Betrifft Receiver-Type

Kaon HD-Festplattenreceiver

Neue Softwareversions-Nr.:

310

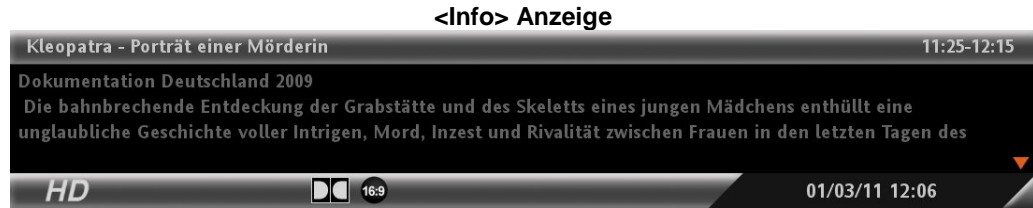
- **Name der ausgewählten Sprache wird vollständig angezeigt**

Im Audiomenü wird nun bei allen verfügbaren Sprachen der vollständige Name angezeigt. („Englisch“ statt „eng“ usw.). Weiterhin werden Audiokennungen, die von den jeweiligen Sendern übertragen werden, statt mit den Kurzbezeichnungen „mis“ oder „qaa“ nun mit der vollständigen Bezeichnung „Unkodierte Sprache“ bzw. „Original Sprache“ angezeigt.

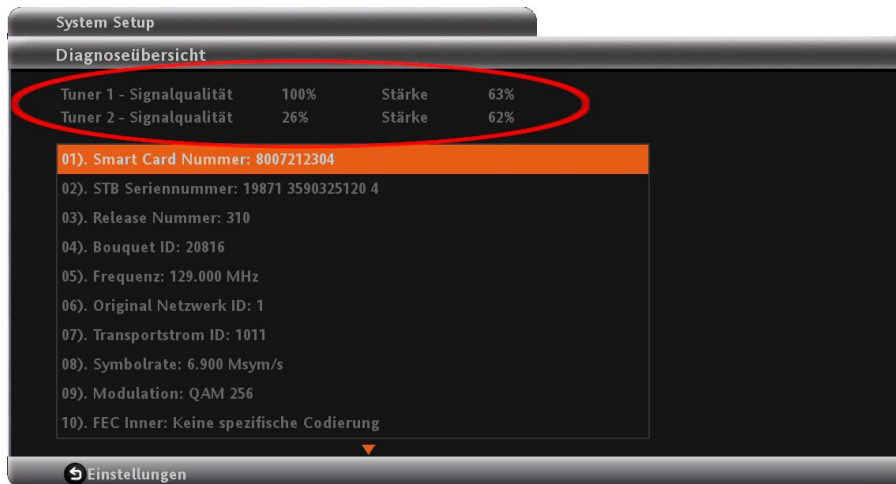
- **Ausblenden von Bildschirmanzeigen mit der <Exit> Taste**  
 Folgende Bildschirmanzeigen können nun auch mit der <Exit> Taste ausgeblendet werden.
